Apis PC1 - a VORN Bioenergy project

**Oggetto: Ditta "APIS PC1 Società Agricola S.r.l.". Procedura Abilitativa Semplificata (PAS) - Modifica impianto di produzione biometano "APIS PC1 Società Agricola S.r.l." in Comune di Sarmato (PC) con contestuale modifica dell'AUA. - Rif. pratica D51/2025 - INTEGRAZIONI -**

In merito alle richieste di ARPAE SAC contenute nella lettera di trasmissione, come da Vs richiesta prot. N. 41945.U del 5/03/2026, relativamente alla modulistica AUA:

**Servizio Territoriale di ARPAE Piacenza****- EMISSIONI IN ATMOSFERA**

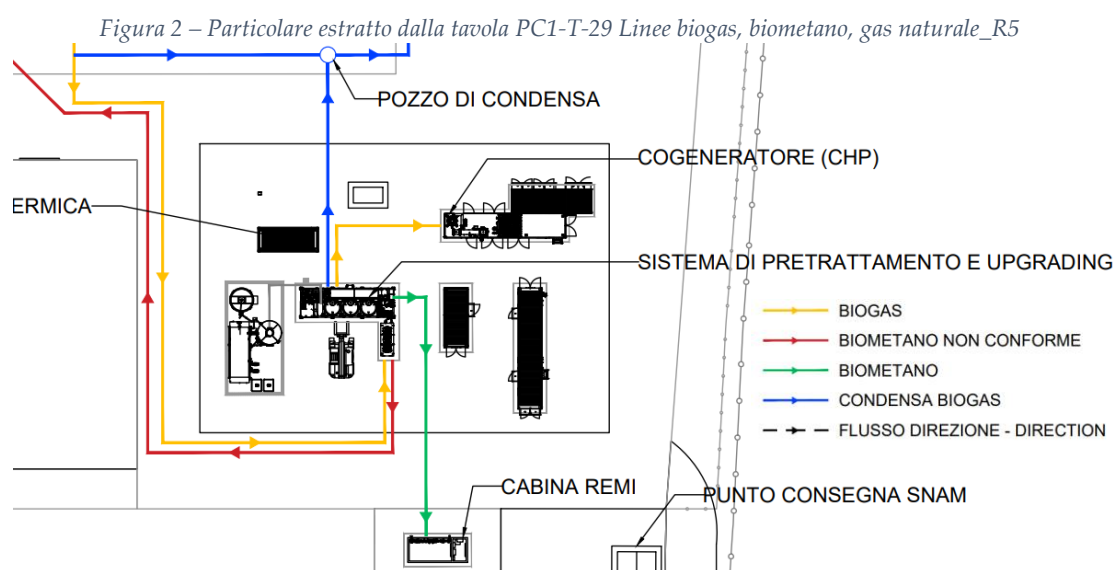
- 6) *considerato che, come riportato nella scheda C, è previsto che il biogas avrà una "percentuale inferiore al 2% di altri composti quali acido solfidrico (H<sub>2</sub>S), idrogeno gassoso (H<sub>2</sub>) e ammoniaca (NH<sub>3</sub>)" deve essere dimostrata la conformità di tale combustibile a quanto previsto dall'allegato X alla parte quinta del D.Lgs. 152/06 in corrispondenza del suo impiego nel cogeneratore (viene, infatti, prescritto che "Il biogas deve essere costituito prevalentemente da metano e biossido di carbonio e con un contenuto massimo di composti solforati, espressi come solfuro di idrogeno, non superiore allo 0.1%v/v");*

Tale biogas, previsto in ingresso al sistema di trattamento, è caratterizzato da un contenuto massimo di acido solfidrico (H<sub>2</sub>S) pari a 200 ppmv, corrispondente a circa 0,02 % v/v. Tale valore risulta ampiamente inferiore al limite previsto dalla normativa, che stabilisce per i composti solforati, espressi come H<sub>2</sub>S, una concentrazione massima pari a 0,1 % v/v.

Si evidenzia inoltre che il biogas, prima del suo eventuale utilizzo, è sottoposto a specifici sistemi di trattamento (filtrazione, deumidificazione e rimozione dei composti solforati mediante carboni attivi), che determinano una ulteriore riduzione del contenuto di H<sub>2</sub>S rispetto ai valori in ingresso.

Pertanto, sulla base dei dati forniti e della configurazione impiantistica prevista, si può ritenere che il combustibile utilizzato rispetti il requisito normativo relativo al contenuto massimo di composti solforati.
